「設計・建設規格及び材料規格に関する日本機械学会への 説明依頼事項（その1）（案）」に対する回答

令和5年4月10日
（一社）日本機械学会
発電用設備規格委員会

第 4.1.3-1 図 ASME2011a sec. II Part D Subpart 3 FIG. G

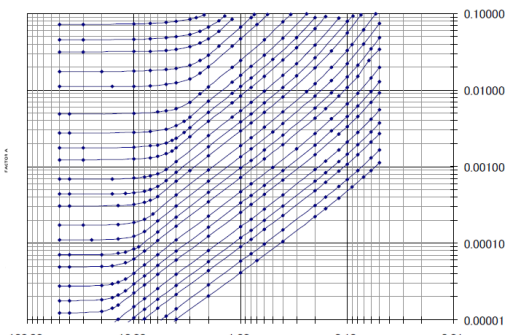
(b) 外圧チャートのデジタル値の表を追加した際、図との整合をどのように確認したのか、及びその確認結果について図表等を用いて説明して下さい。

ASME2011a の外圧チャートとデジタル値を比較し、整合がとれていることを確認しています。

以下の比較によりチャートとデジタル値が整合していることを確認している。

(a) チャート：第 4.1.3-1 図

(b) デジタル値：第 4.1.3-2 図

Part3 第3章 図21 耐食耐熱合金(GNCF1[NCF625])

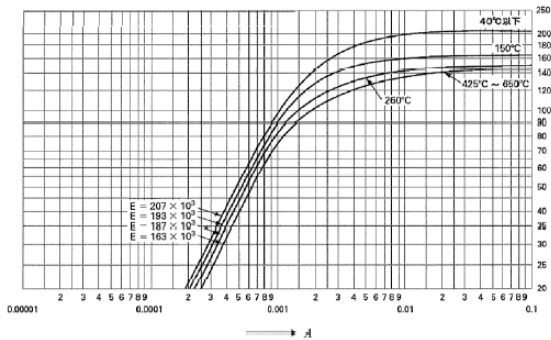
(c) 「Part3 第3章 図21 耐食耐熱合金 (GNCF1、NCF625)」の技術的根拠及び追加した考え方を説明して下さい。

2014年追補において JSME N12 「耐食耐熱合金」のうち GNCF1 について、告示第501号への取込み時に参照された ASME SB443 (UNS N06625) 等を対象に ASME 相当材を同定しました。

材料規格 2013年追補には GNCF1 に対応する外圧チャートがないことから ASME 相当材 (SB-443 等 (UNS N06625)) の外圧チャートを新たに取り込みました。

NCF625 は、1991年の JIS 改正で ASME SB 443 等を基に JIS G 4901~4904 に追加された材料で、GNCF1 と NCF625 が相当材であることを同定しました。

GNCF-1 に対応する外圧チャートと同じ外圧チャートを NCF625 に対しても適用させることとしました。
